工程指示 / 要求簡箋(E.I.)

工程指示編號：EI / 1469 / 20

工程名稱：觀塘裕民坊

工程項目：幕牆 T2N 雙 FD 門 室內 120 收口(有加力骨款)(大貨)

名稱	SD中柱底座	制圖	邱紅	2018.12.21	修改		
材料	X85579	復核	謝永林	2019.01.02	日期		
顏色	MILL	批准			圖號	TD-M05

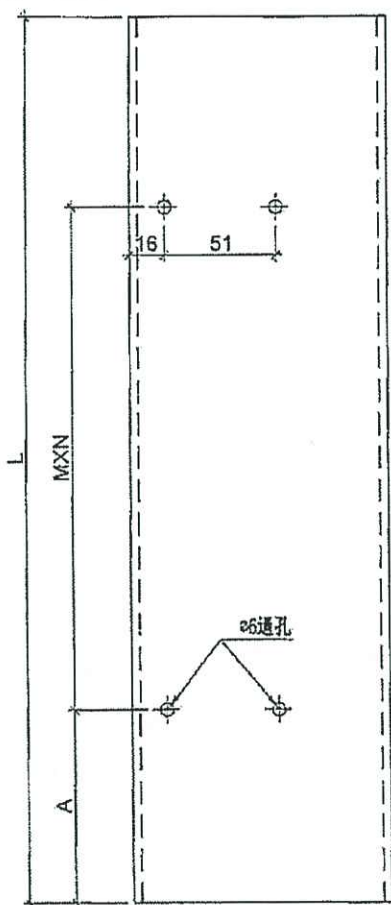
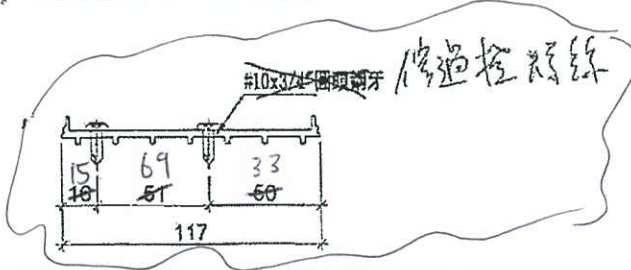
A 版: 1) 中柱底座孔位有誤，此版修改

2) 中柱底座可駁料使用 (因開料長度 2469, 厚料長度不足 (k-開三))

~~50件~~

43件

可以接駁料
